東通原子力発電所1号炉審査資料	
資料番号	A1-CA-0103
提出年月日	2022年2月28日

東通原子力発電所 基準地震動の策定のうち  
内陸地殻内地震の地震動評価について  
(コメント回答)

2022年2月28日  
東北電力株式会社

## 審査会合におけるコメント

断層モデルを用いた手法による地震動評価 「横浜断層による地震」基本ケース(ケース1) (PN基準)

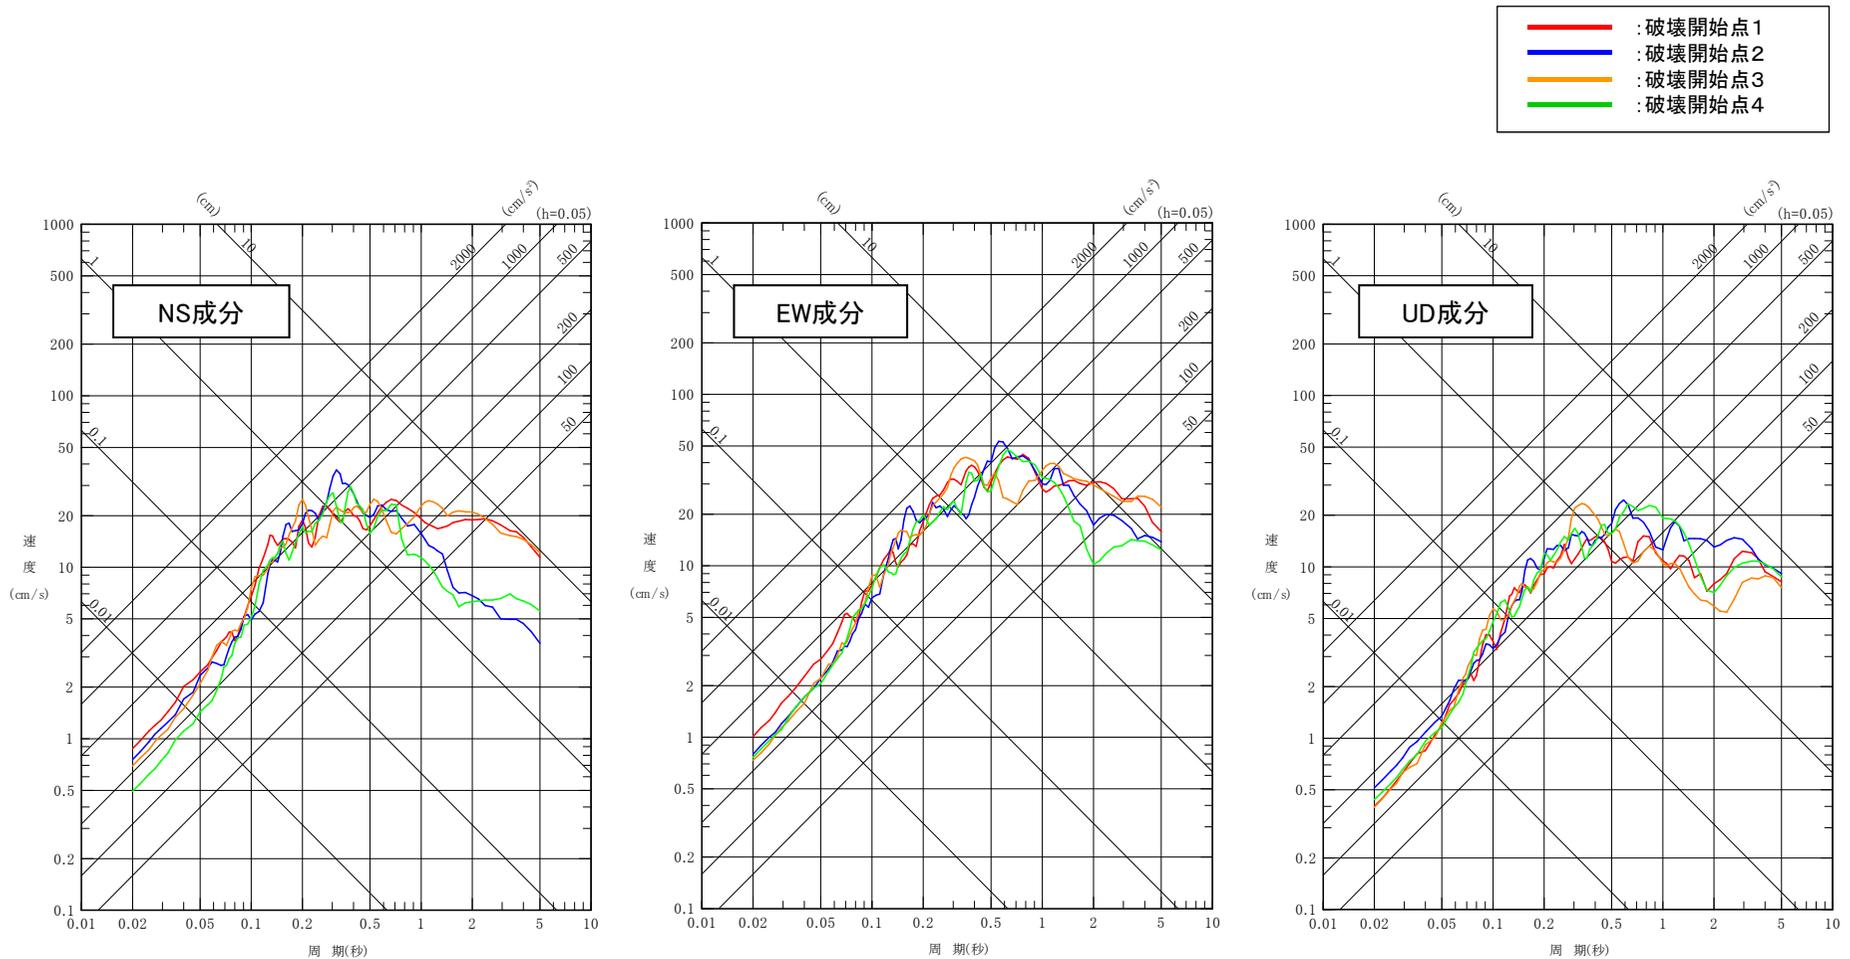
S205

➤ 「横浜断層による地震」の基本ケース(ケース1)について、統計的グリーン関数法※を適用した評価を行った。

断層モデルを用いた手法による地震動評価 「下北半島中軸部高速度層の高まりに基づく地震」基本ケース(ケース1) (PN基準)

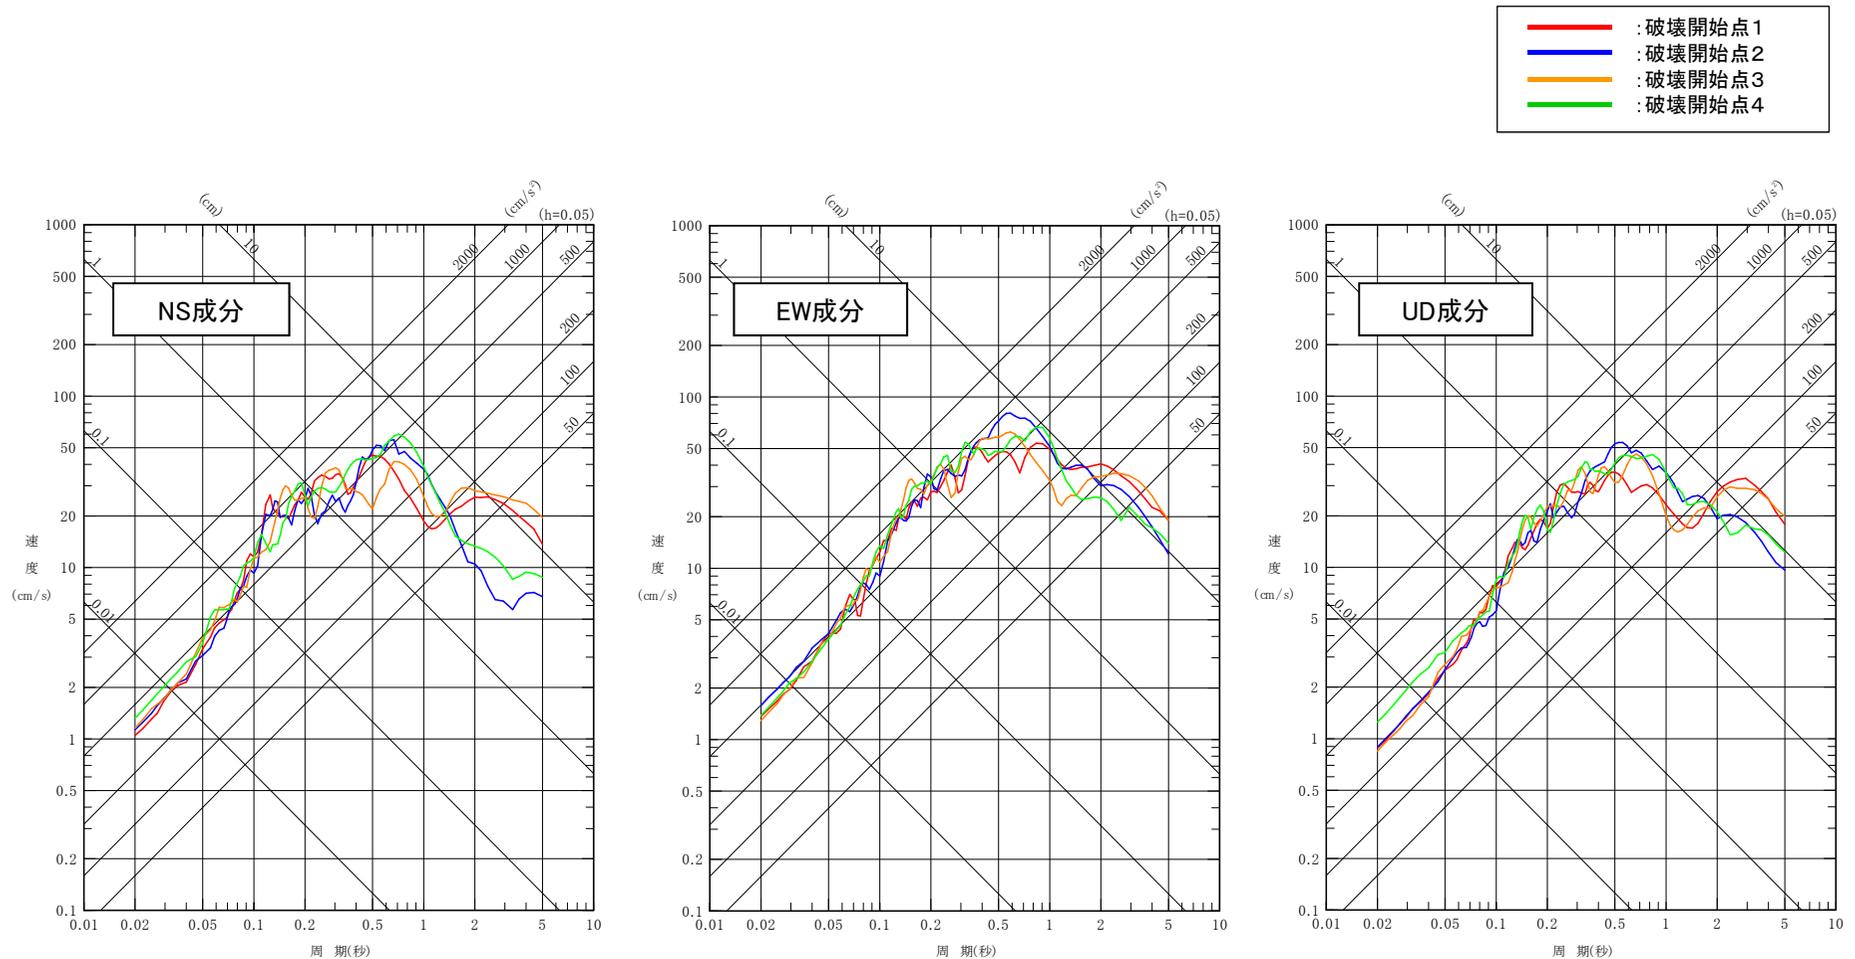
S188 S203 S205

- 「下北半島中軸部高速度層の高まりに基づく地震」の基本ケース(ケース1)について、統計的グリーン関数法※を適用した評価を行った。

断層モデルを用いた手法による地震動評価 「下北半島中軸部高速度層の高まりに基づく地震」ケース2(地震規模)(PN基準)

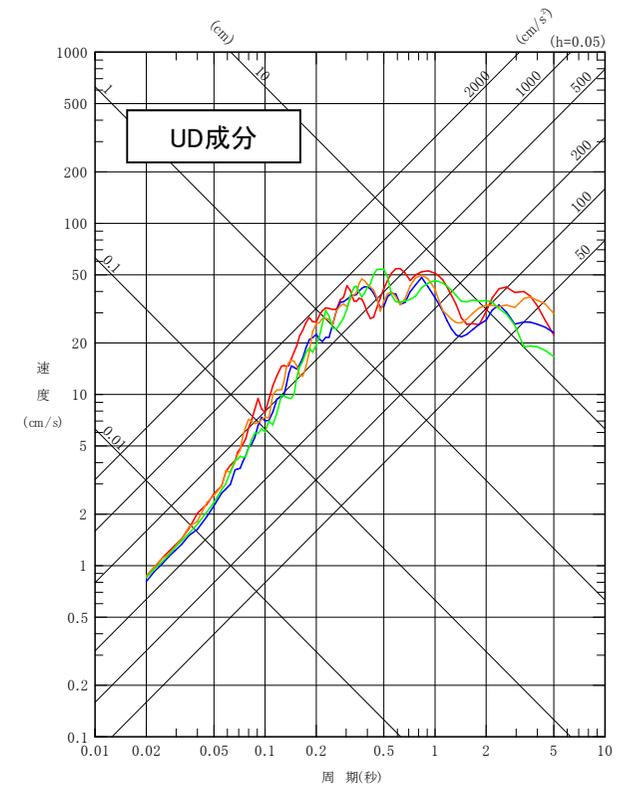
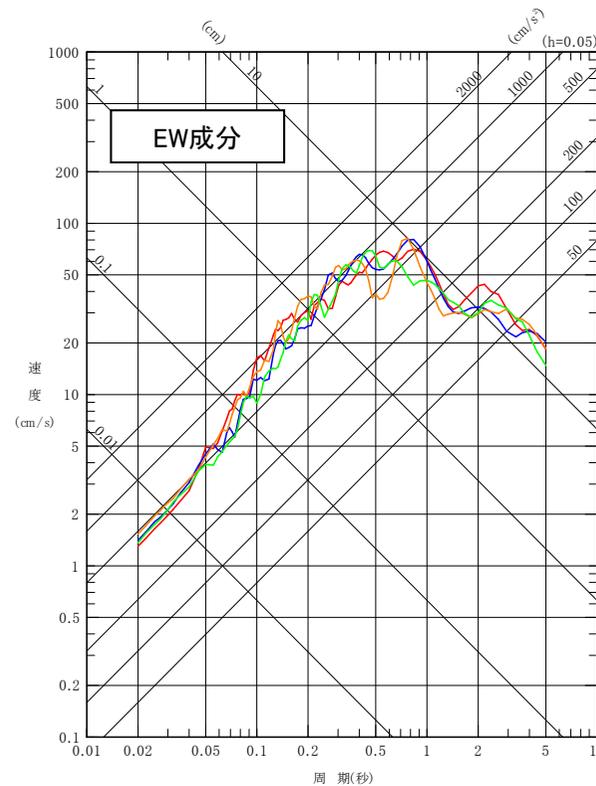
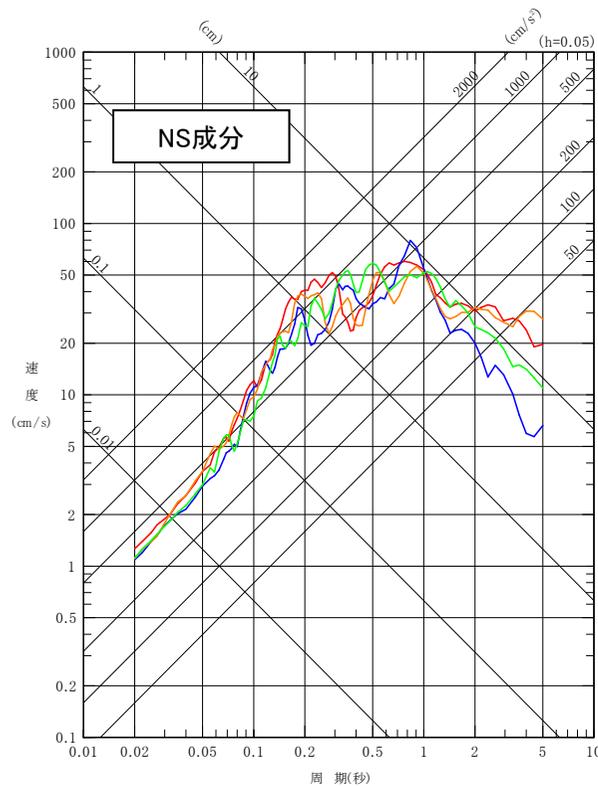
S188 S203 S205

- 「下北半島中軸部高速度層の高まりに基づく地震」のケース2(地震規模)について、地震モーメントが大きいこと、統計的グリーン関数法※<sup>1</sup>と理論的手法の比較を行い、接続周期より長周期では両者は同等である〔一部周期帯では理論的手法がやや大きい(補足説明資料3章8参照)]ことから、ハイブリッド合成法※<sup>2</sup>を適用した評価を行った。

断層モデルを用いた手法による地震動評価 「下北半島中軸部高速度層の高まりに基づく地震」ケース3(断層傾斜角)(PN基準)

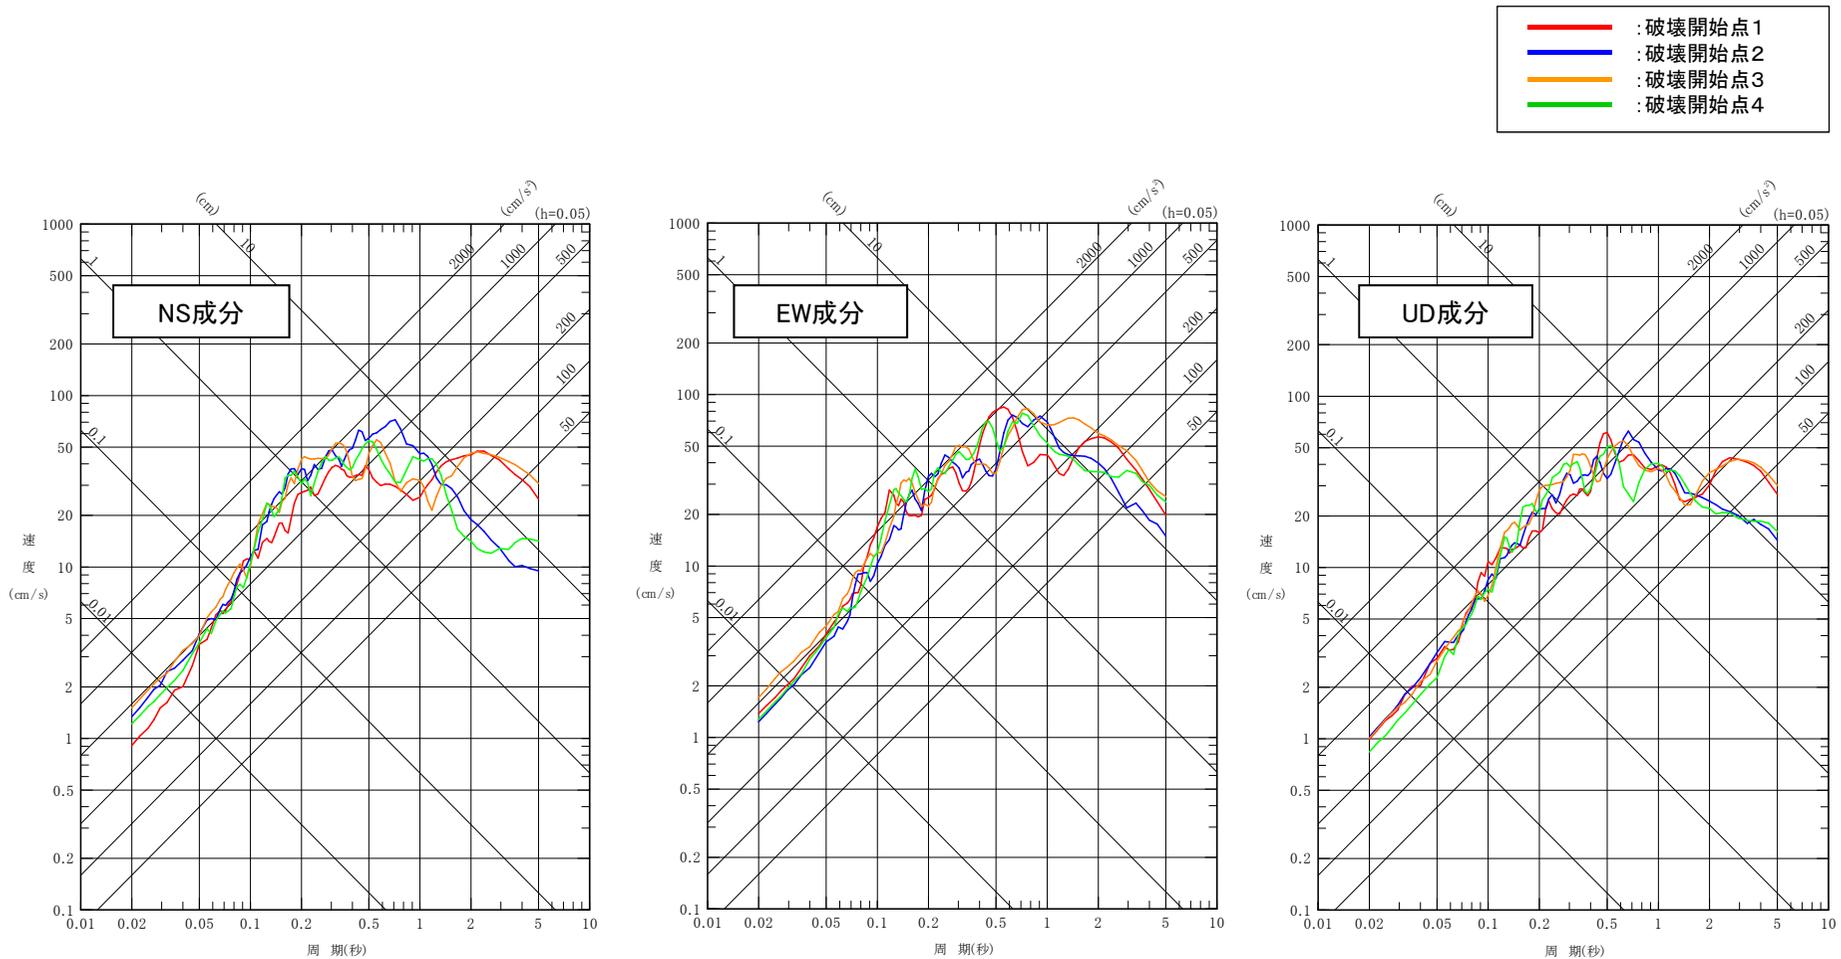
S188 S203 S205

- 「下北半島中軸部高速度層の高まりに基づく地震」のケース3(断層傾斜角)について、統計的グリーン関数法※を適用した評価を行った。

断層モデルを用いた手法による地震動評価 「下北半島中軸部高速度層の高まりに基づく地震」ケース4(応力降下量)(PN基準)

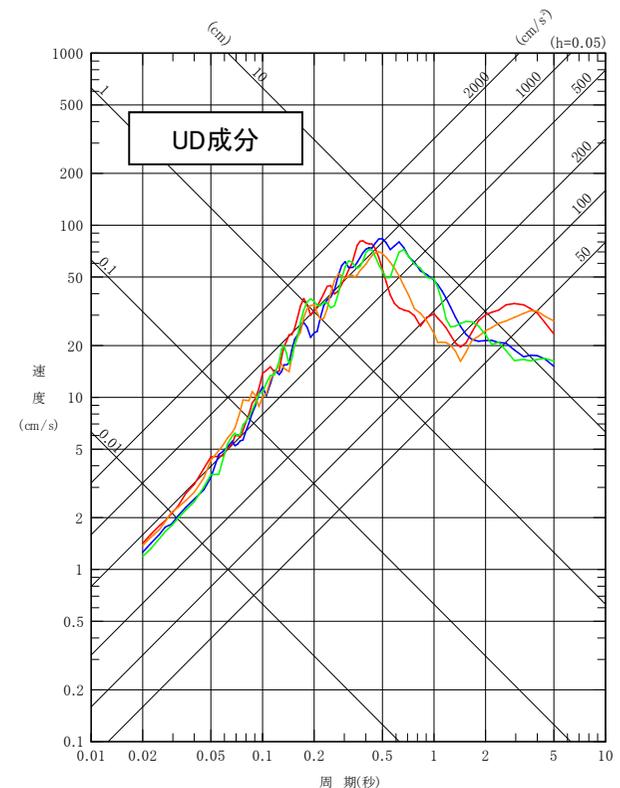
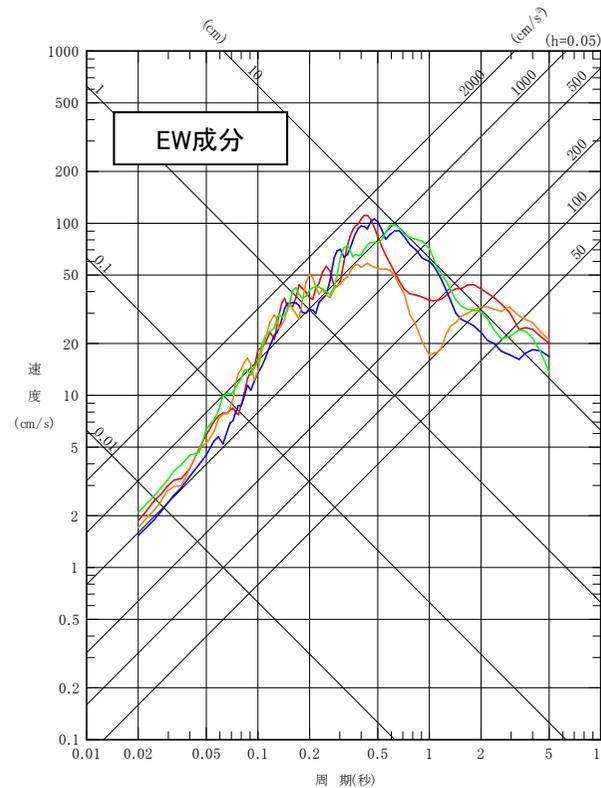
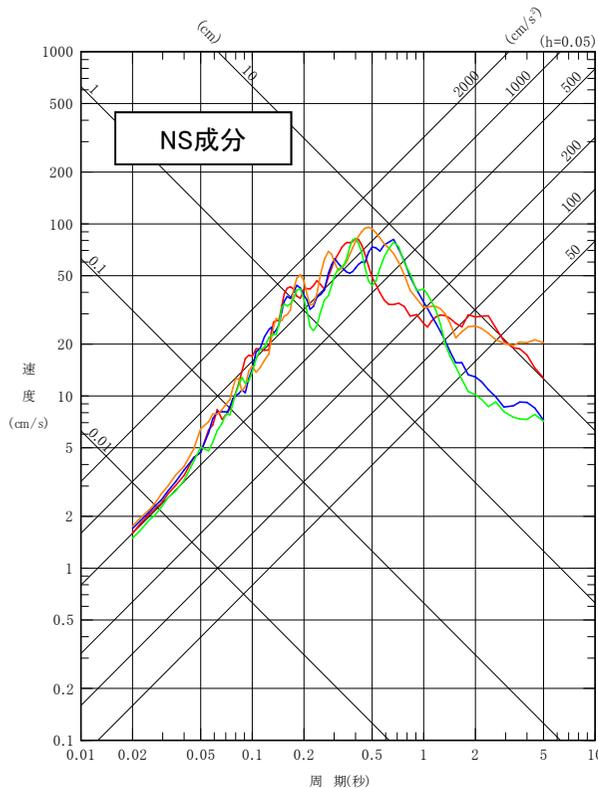
S188

S203

S205

- 「下北半島中軸部高速度層の高まりに基づく地震」のケース4(応力降下量)について、短周期において敷地への影響が大きいこと、統計的グリーン関数法※1と理論的手法の比較を行い、接続周期より長周期では両者は同等である[一部周期帯では理論的手法がやや大きい(補足説明資料3章8参照)]ことから、ハイブリッド合成法※2を適用した評価を行った。

「下北半島中軸部高速度層の高まりに基づく地震」の地震動評価[断層モデル波(PN基準)及び距離減衰式]

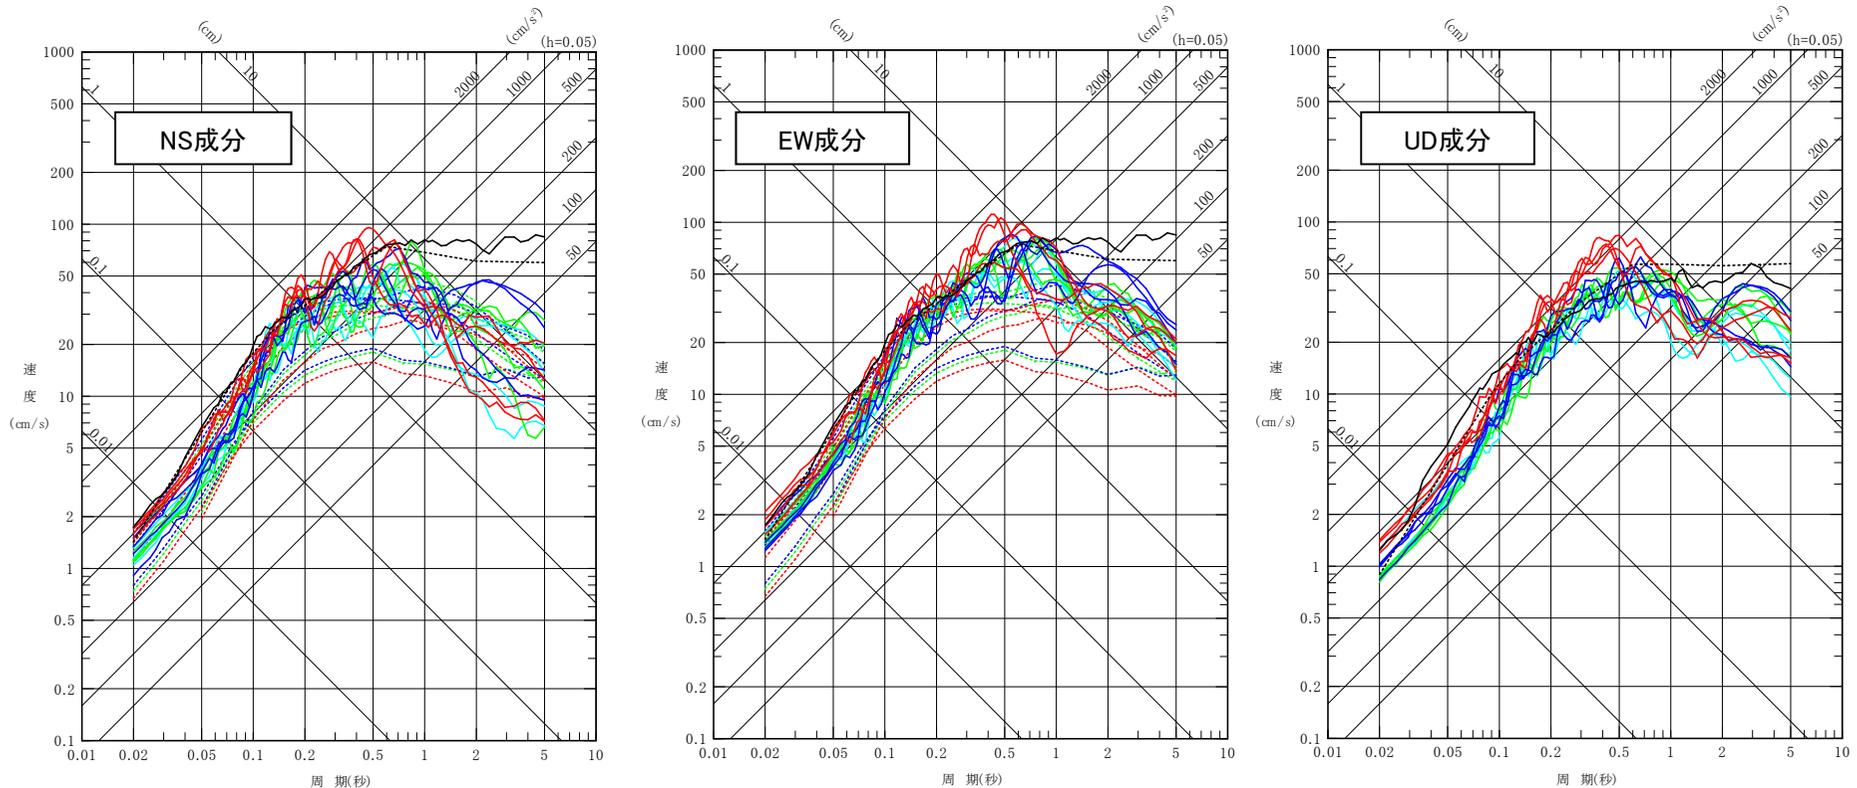
S188 S203 S204 S205

- 「下北半島中軸部高速度層の高まりに基づく地震」は、活断層を伴わない規模の小さい地震をベースに想定位置や規模等に保守性を考慮した検討用地震である。そこで、敷地において算定された地震動が保守的なものであることを確認する観点から、「震源を特定せず策定する地震動」との比較を行った。比較に用いる「震源を特定せず策定する地震動」としては、標準応答スペクトル※1及び加藤ほか(2004)※2の2種類を採用した。
- 「下北半島中軸部高速度層の高まりに基づく地震」は、短周期～中周期にかけて「震源を特定せず策定する地震動」を超過する大きさとなっている。

内陸地殻内地震の地震動評価〔断層モデル波(PN基準)及び距離減衰式〕

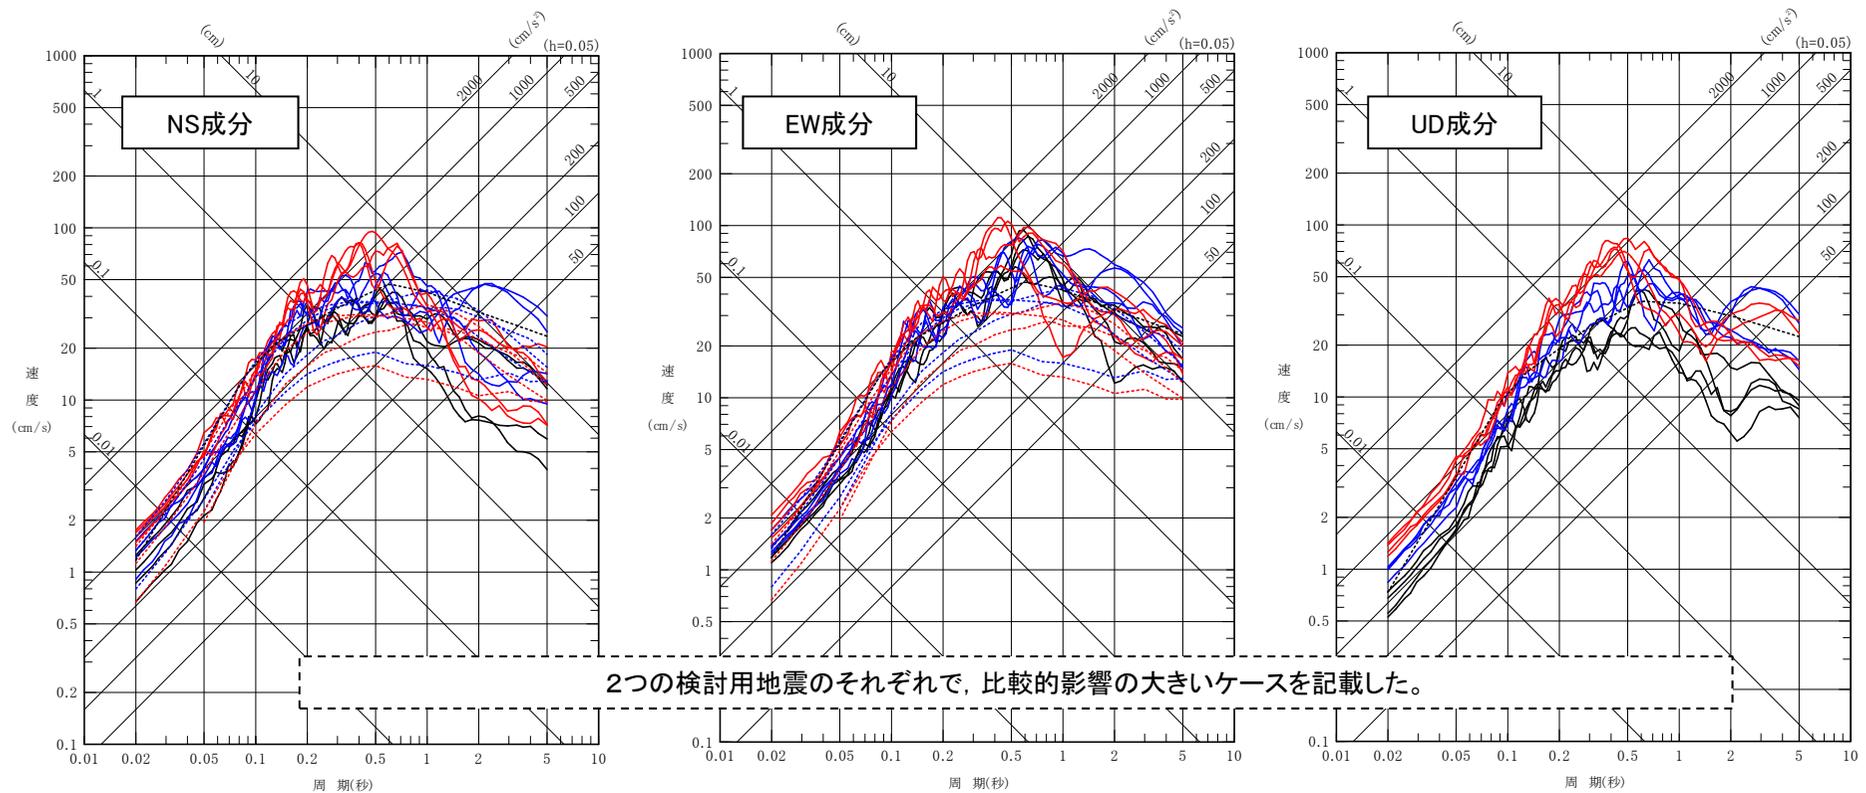
S188 S203 S205

- 検討用地震として「横浜断層による地震」及び「下北半島中軸部高速度層の高まりに基づく地震」を選定した。
- 敷地に与える影響は、ほぼ全周期において、「下北半島中軸部高速度層の高まりに基づく地震」の方が大きい結果となっている。
